写真-4.2.1 排気筒、天井クレーン、燃料取替機の強化工事(東電提供)

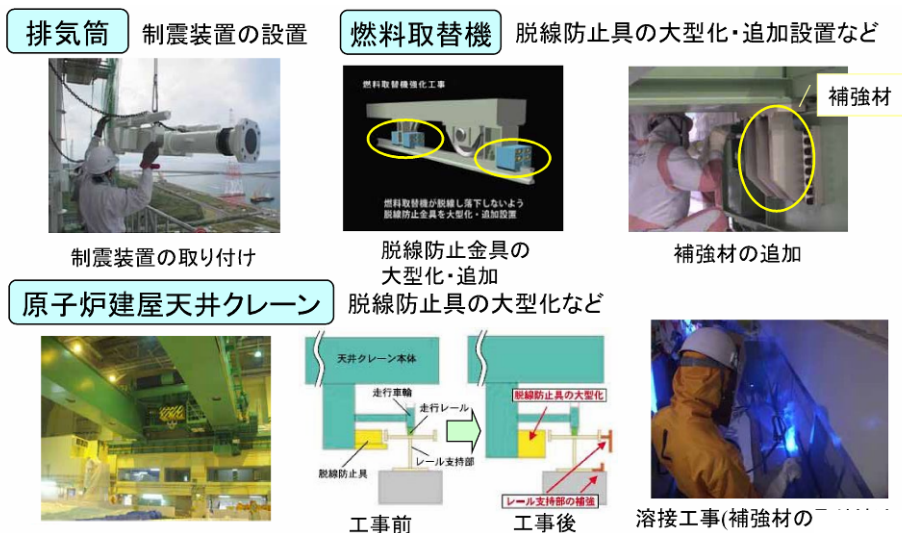
(1) 原子炉建屋天井クレーン、燃料取替機の強化工事

全号機で耐震補強工事を実施(写真-4.2.1)

- ・天井クレーン、燃料取替機の脱線防止具の大型化・追加設置を確認した。

写真-4.2.2 原子炉建屋屋根トラス、排気筒の強化工事(東電提供)

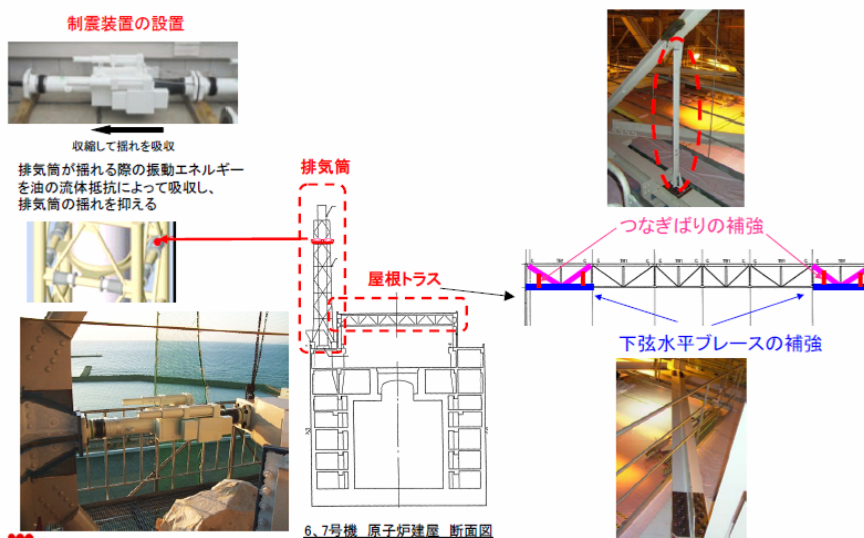
(2) 原子炉建屋屋根トラス、排気筒の強化工事

全号機で耐震補強工事を実施(写真-4.2.2)

- ・原子炉建屋屋根トラスの水平ブレスの強化工事が実施されたことを確認した。
- ・排気筒の揺れを防止するため、地震時の振動エネルギーを油の流体抵抗で吸収する油圧防振装置が6基追加されたことを確認した。

図-4.4.1 緊急対策室の免震化(東電提供)

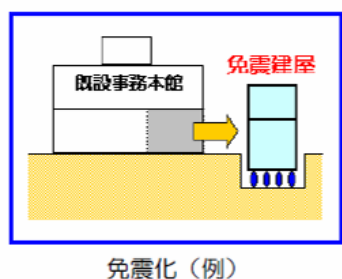
今回の地震で、緊急対策室の入室扉が開かなくなって通報が遅れた教訓から、緊急対策室の入室扉の強化、バールなどの常設化が実施されている。

更に、震度7クラスの地震でも緊急時の対応に支障をきたすことがないように、緊急時対策室を含めた重要施設（通信設備、電源設備、コンピュータ室など）の機能を確保する免震重要棟を建設中であり、H21年夏には完成予定とのことであった(図-4.4.1、2)。

図-4.4.2 津波遡上が原子炉施設に与える影響を表す概念図

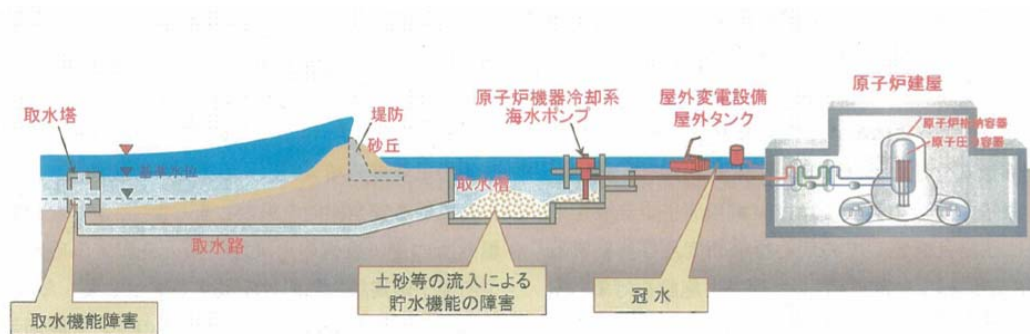
②地震の評価で、津波の影響などは考慮されたか。

津波により、取水障害、取水槽への土砂等の流入、変電設備への冠水が考えられる。

津波も考慮している。その結果、取水口全面の水位変動は、上昇側は T.P.+3.3m で重要な施設設置レベル+5.0m を上回るものでなく、また、下降側は T.P.-3.5m で重要なポンプの取水可能なレベル-4.22m を下回らないことを確認した。

図-4.4.3 地震観測システムのイメージ(東電提供)

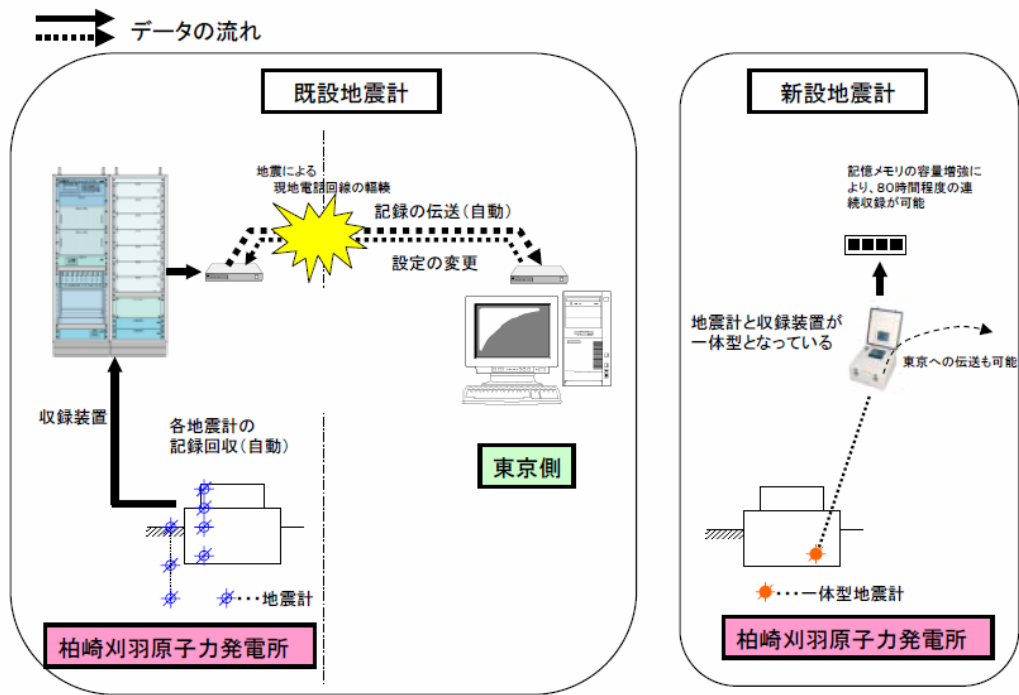
③地震解析が手間取った理由として、地震計設置位置の問題、地震計データ消失などの理由もあったと思うが、どのように改善されたか。また、地震時のトリップ条件として利用している地震計への配慮などを聞きたい。尚、発電所地震計の全国的な地震データネットワークへの反映等は考えられているのか。

今回の地震計データ消失の直接的な原因は、観測記録収録装置が装置更新を目前に控えた古いもので内部メモリ容量が非常に少ないものであったため、次々と起こる余震の記録が回収された際に、メモリ内の古い記録が上書きされてしまったことによる。今回の地震後、速やかに収録装置を最新のものに更新し、内部メモリの容量を大幅に増やすとともに、地震計から観測データを回収している最中にも、回収が完了したデータを内部メモリから記憶媒体(HDD)に速やかに記録できるようなシステムとしたことで、データ消失等のリスクはほぼ無くなったと考えている。
